PROJET D'EXTENSION DE PARC ÉOLIEN COMMUNES DE CATHEUX, CHOQUEUSE-LES-BÉNARDS ET CONTEVILLE (60)

RÉPONSE À L'AVIS DE L'AUTORITÉ ENVIRONNEMENTALE DU 18 AVRIL 2014

• **Photosimulation 4: Vue depuis la RD 97 au nord de Conteville (projet à environ 800 m)**

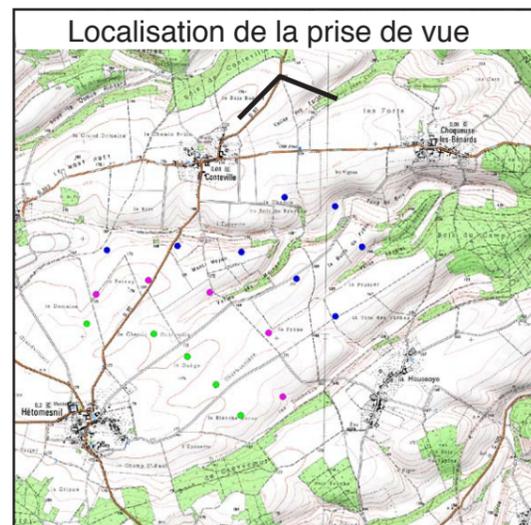
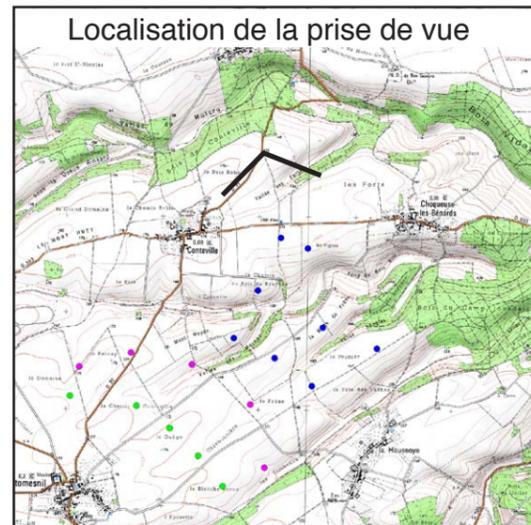
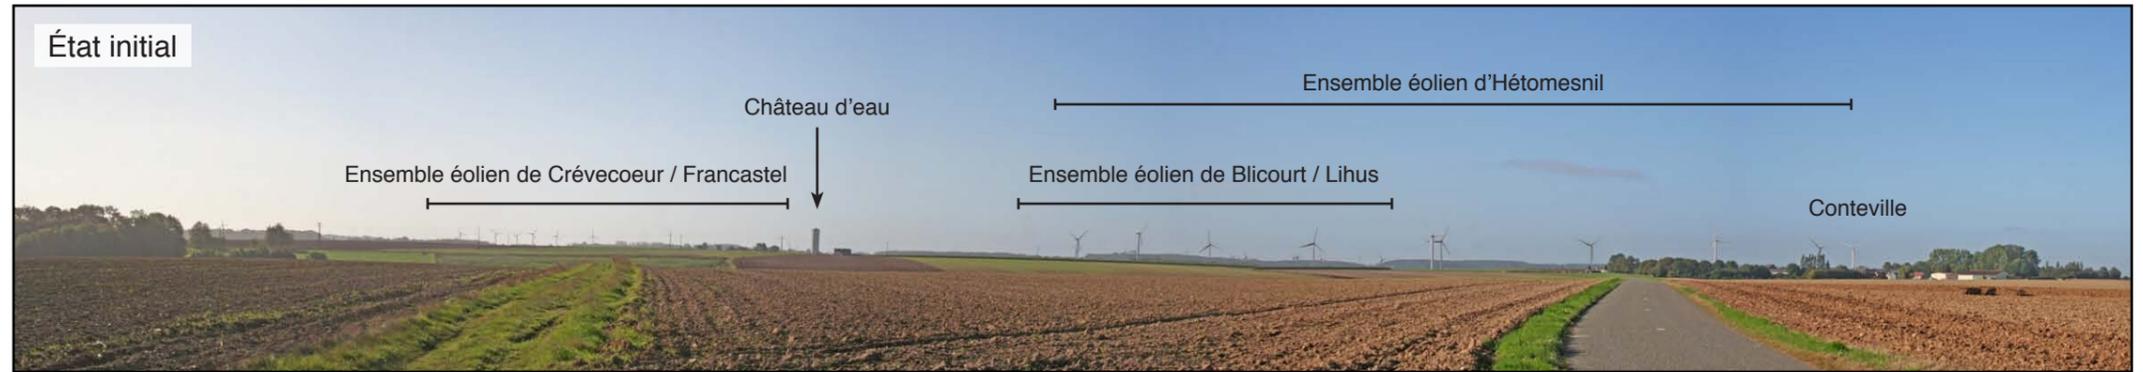
L'autorité environnementale recommande dans son avis de « revoir la conception du parc pour réduire l'impact sur le paysage ». En réponse à cette remarque, nous présentons une variante en accord avec le parti d'aménagement des parcs d'Hétomesnil, en arcs de cercles.

Il apparaît clairement que cette nouvelle configuration, plus harmonieuse «sur le papier» avec le parc initial d'Hétomesnil, ne change pas la perception du projet. Les configurations en arcs de cercles n'apparaissent pas plus qu'avec le projet initial.

photosimulation n°2 p.186 du dossier ICPE

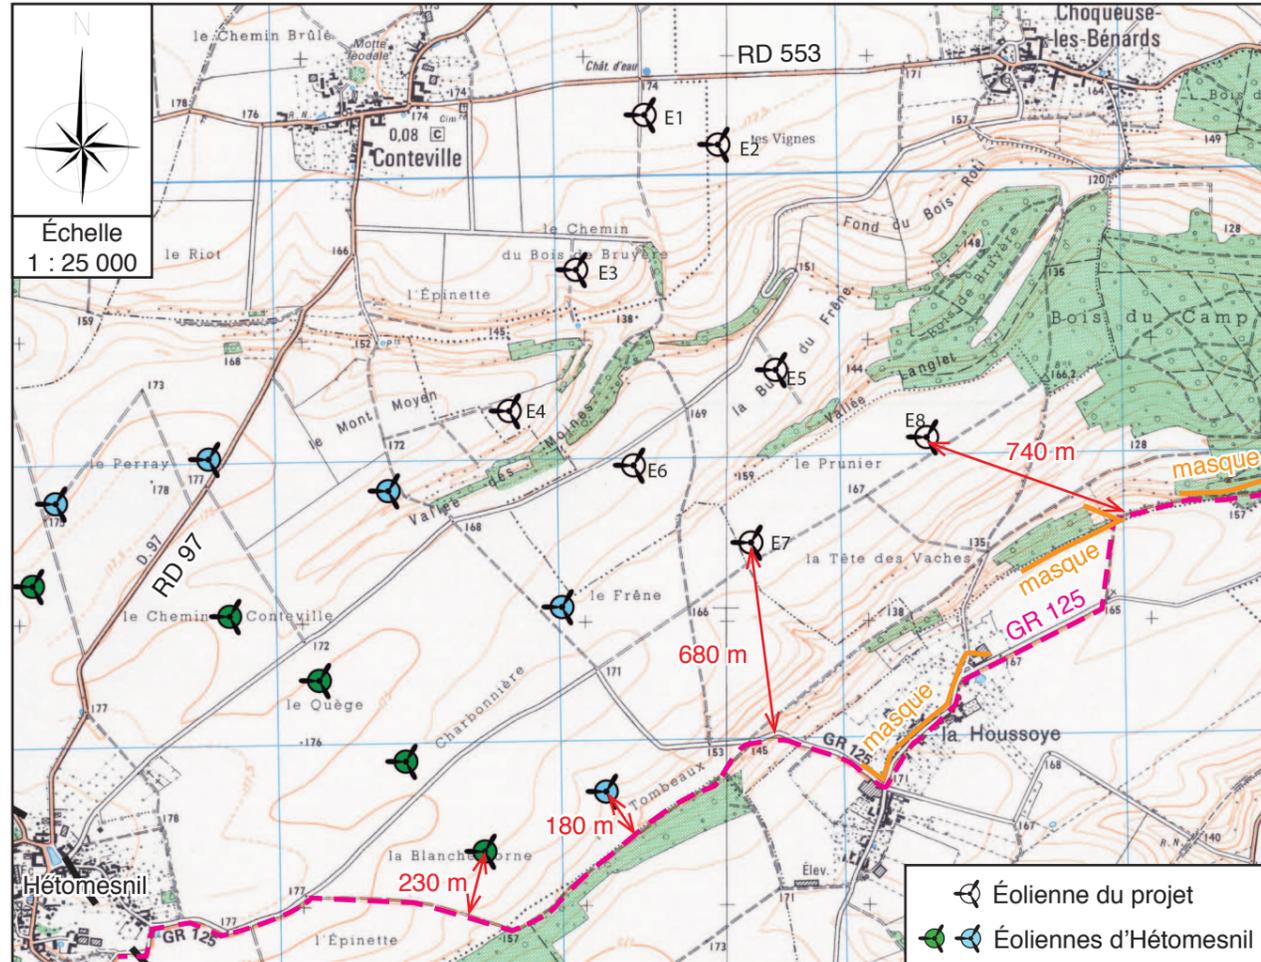
- pour E1 à E4, du village de Conteville sur la RD 97 qui «offre un point de vue remarquable sur la vallée de l'Épinette».

La photosimulation n°2 p.186 rappelée ci-dessous montre au contraire que la vallée de l'Épinette est peu visible depuis la RD 97 à Conteville. C'est en effet un paysage d'openfield qui s'offre au regard, dans lequel s'insèrent les éoliennes supplémentaires du projet :

La vallée de l'Épinette n'est identifiable que par les houppes des arbres occupant le haut du rebord de ce talweg. On note d'ailleurs que les éoliennes existantes du parc d'Hétomesnil sont déjà largement visibles depuis ce point de vue, comme depuis tout le long de la RD 97.

En outre, la vallée de l'Épinette n'est pas un site remarquable, et le site retenu pour le projet a justement été choisi en retrait des sites d'intérêt ponctuel et des grands ensembles emblématiques recensés par l'atlas des paysages. La vallée de la Selle, paysage remarquable le plus proche, est coupée de toute vision sur le projet par le bois du camp Jourdain.

Rappel du projet et des éléments proches

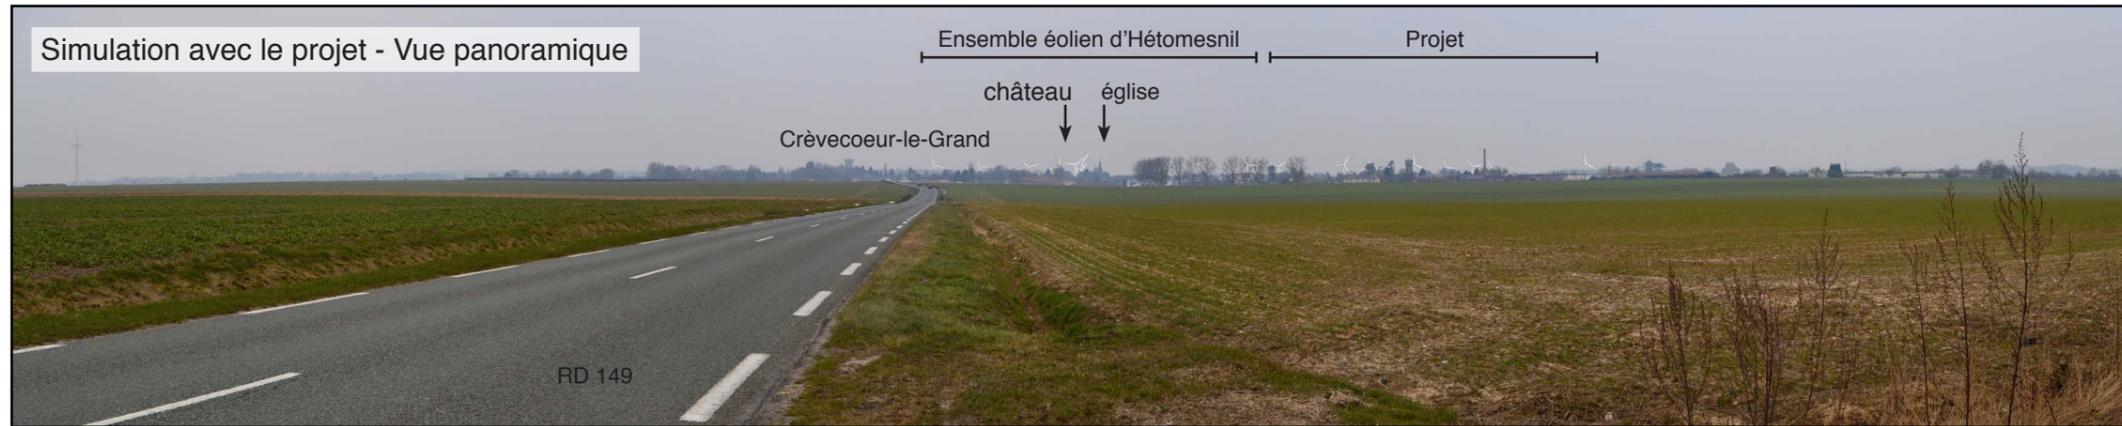
• pour E5 à E8, du GR 125.

Les éoliennes acceptées des parcs d'Hétomesnil sont beaucoup plus proches du GR que celles du projet : environ 200 m, tandis que l'éolienne la plus proche du projet en est distante de 680 m.

De plus, la plus longue section du GR offrant une vue sur l'ensemble des éoliennes du secteur (projet et parcs d'Hétomesnil) est en sortie Est du village d'Hétomesnil, d'où le projet ne sera visible qu'en arrière-plan ou dans le même champ visuel que les éoliennes d'Hétomesnil.

Le projet ne se laissera voir en premier plan des éoliennes d'Hétomesnil que depuis de plus courtes sections du GR, autour de la Houssoye.

Figure 90 p.219 : Évaluation des hauteurs de vol selon les espèces de chauves-souris (Haquart A., Bas Y., Tranchard J. et Lagrange H., Biotopie)
L'activité moyenne passe de 17 % en dessous de 25 m à 2 % au-dessus

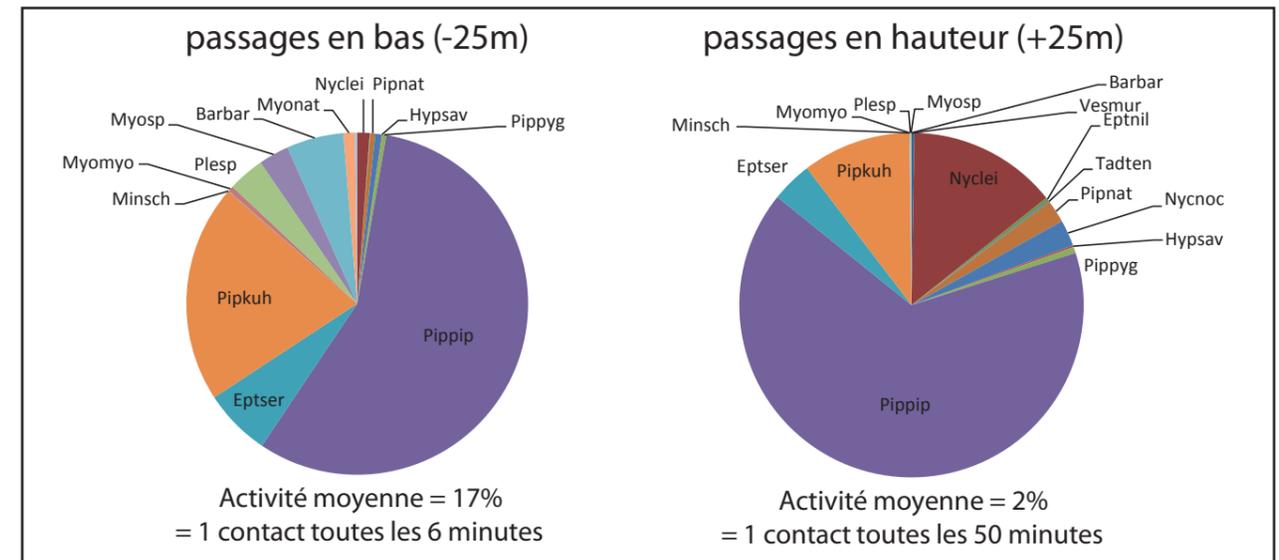
1. de revoir la conception du parc pour réduire l'impact sur le paysage et de proposer éventuellement des mesures compensatoires,
2. de justifier la non-prise en compte du protocole EUROBAT, qui préconise que les éoliennes doivent être situées au minimum à 200 mètres des haies et boisements, pour les éoliennes E4, E5, E6 et E8 »

En page 248, il est précisé que l'éolienne E4 ne peut pas être déplacée du fait de la présence du parc d'Hétomesnil (effet de sillage). Étant donnée la sensibilité moyenne du milieu pour les chiroptères (sensibilité qui ne concerne que l'espèce la plus commune, la Pipistrelle commune), un bridage spécifique à l'activité des chiroptères est proposé (p.254) pour cette éolienne.

Rappelons également que les inventaires n'ont mis en évidence une activité forte qu'au niveau du sol. Or, en général, l'activité des chiroptères décroît rapidement avec la hauteur. (Figure 90 p.219) Il est donc probable que, même sans bridage, le risque au niveau du rotor reste faible.
